**DE INSTALLATIE IS NIET CONFORM**

Verslagnummer: 0381-180718-04

EEMINCKWEGEL 4  
9230 WETTEREN

Aard van het onderzoek : Controlebezoek

## Visualisatie van de installatie

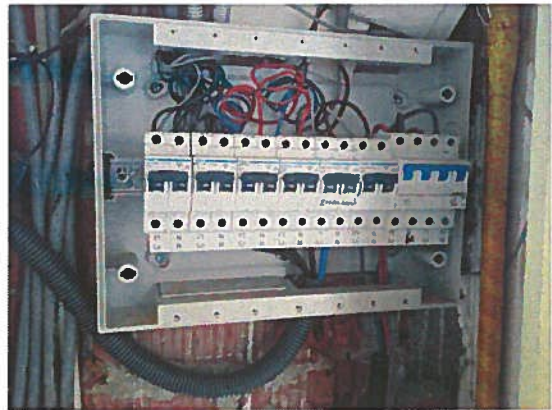
- 1 De isolatiewaarde per kring (400 V) dient tenminste 0,40 Mohm (1000 x U0) te zijn, installatie van 1/10/1981 - 1/1/1983 tot 1/7/2000 (art. 20 AREI).

- 2 De waarde van de spreidingsweerstand van de aardverbinding is te hoog. (art. 86-87 AREI).
- 3 De continuïteit van de beschermingsgeleider van het stopcontact is te herzien (art. 70 AREI).

- 4 Er is geen verliesstroomschakelaar van maximum 300 mA geplaatst in het begin van de installatie (art. 86-87 AREI).
- 5 Het ééndraadsschema ontbreekt (art. 16 AREI).

- 6 Het situatieschema ontbreekt (MB 27/7/1981).
- 7 Niet gebruikte opening(en) in het bord zijn niet afgedicht (art. 49, 248 AREI).
- 8 Het gebruik van geleiders van het type VOB, zonder bijkomende afscherming is niet toegestaan (art. 207, 210 AREI).

- 9 Onvoldoende bevestiging van de leidingen, te herzien (art. 143, 209 AREI).
- 10 Alle elektrische componenten zijn in het elektrisch bord te plaatsen.
